**Parecer da Comissão de Avaliação**

## **Avaliação de Impacte Ambiental**

**“EN222 – A32/IC2 (Nó de Canedo) / Serrinha”**

**(AIA 3433)**

Figura 7 - Extrato da peça desenhada do projeto

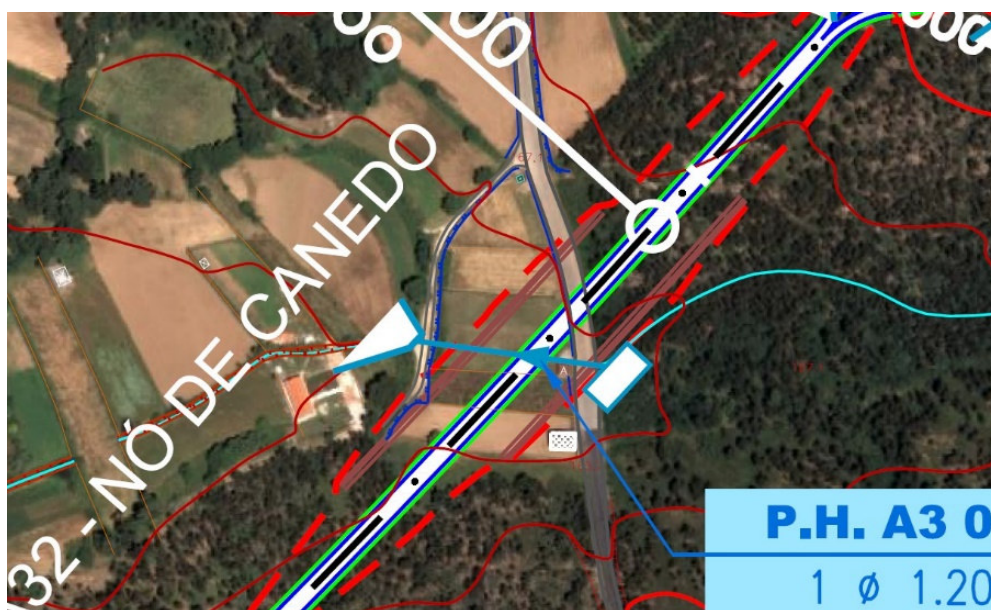
Alternativa 3, ao km 0+425

Embora a análise desenvolvida no EIA considere que o impacte decorrente do desenvolvimento do traçado sobre uma área agrícola, localizada cerca do km 0+400 da Alternativa 3, seja **“negativo e direto, mas pouco significativo, uma vez que esta é apenas uma pequena área agrícola situada já no extremo nordeste da área agrícola que se desenvolve a sul da Sobreda”**, dado que o traçado se desenvolve em aterro com cerca de 10 m de altura, a referida parcela agrícola será ocupada na sua quase totalidade. Importa ainda considerar a existência de uma habitação, localizada a cerca de 20 m da base do talude de aterro, a qual não é referenciada na análise desenvolvida. Verifica-se ainda que não se encontra previsto o restabelecimento da rua Sobreda (intercetada cerca do km 0+425 da Alternativa 3), e que na referida situação ocorrerá a afetação de um poço (identificado no decurso da visita da CA). Assim, considera-se que na referida situação ocorrerão impactes negativos significativos.

Figura 8 - Extratos das peças desenhadas do projeto

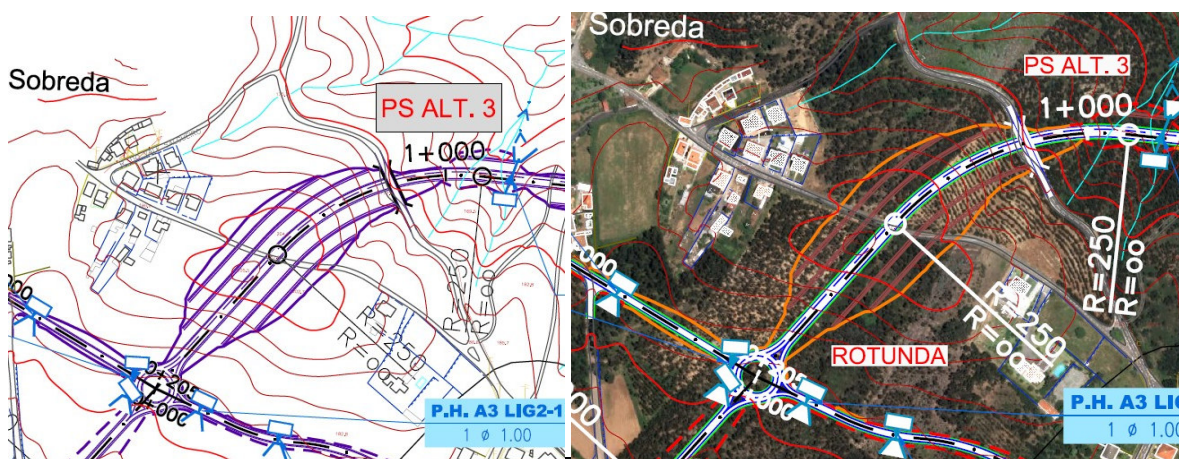
- Alternativa 3 (Sobreda), ao km 0+800 (LE e LD)

Neste local o traçado da Alternativa 3 intersesta uma via existente (Rua dos Moinhos) e prevê o seu desenvolvimento em escavação de grande dimensão (cerca de 27 m altura e 365 m de extensão, cujos topos implicarão um seccionamento do terreno com cerca de 100 m de largura), cujos taludes distam cerca de 40 – 65 m das habitações existentes em ambos os lados da escavação. Prevêem-se assim impactes negativos na fase de construção, devido à proximidade da obra às habitações e à necessidade da execução da referida escavação, de grande envergadura, implicar o recurso a explosivos em cerca de 60 % dos desmontes. Identificam-se ainda os impactes decorrentes da interrupção da circulação rodoviária na rua dos Moinhos, devido à interseção da futura via com esta rua e da necessidade de efetuar o respetivo restabelecimento em local distinto, implicando o aumento de percurso dos utilizadores da Rua dos Moinhos. Assim, este é um dos locais mais críticos identificados nos traçados com potenciais impactes negativos significativos.

Figura 12 - Figura anexa à exposição

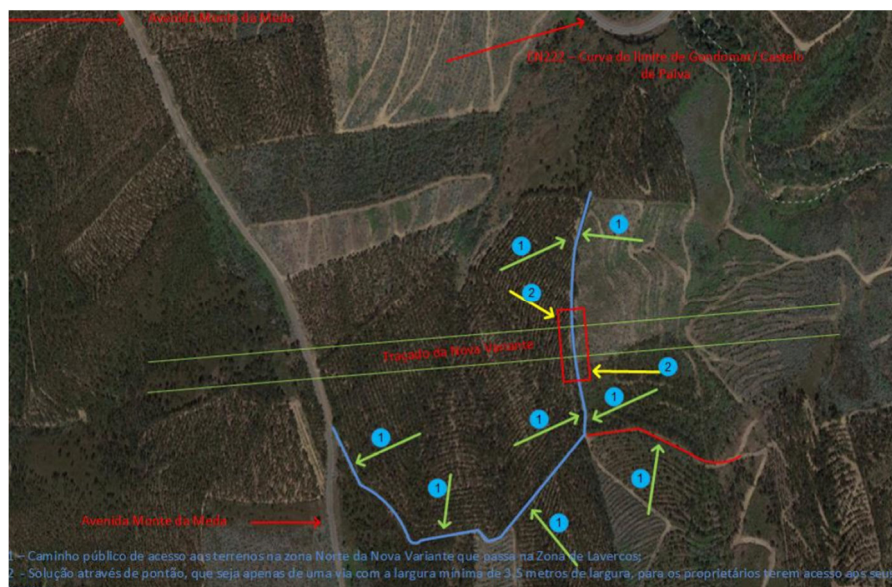
**José Mário da Rocha Faísca** adverte que proprietários com terrenos a norte ficam sem acesso a esses mesmos terrenos e solicita que seja construído um pontão de acesso nesse caminho público (km 8+125).
